PCN-Nr.	AAA160076	Datum	20.09.2016
Artikel	MKDSP 10 HV im Raster 10,16 und 12,7 mm

#### Einbringen einer Schraubenbremse

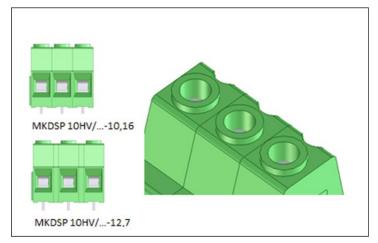
Im Rahmen des kontinuierlichen Verbesserungsprozesses wird die oben genannte Artikelfamilie mit einer Schraubenbremse versehen. Dadurch wird das zufällige Schließen der Klemmräume während des Transports verhindert. Die Umsetzung erfolgt durch das Einbringen von Kunststoffrippen in den Schraubenschacht. Die technischen Daten bleiben unverändert. In der Umstellungsphase werden je nach Polzahl in Abhängigkeit vom Lagerbestand beide Versionen parallel ausgeliefert.

Kleine Rippen im Schraubenschacht
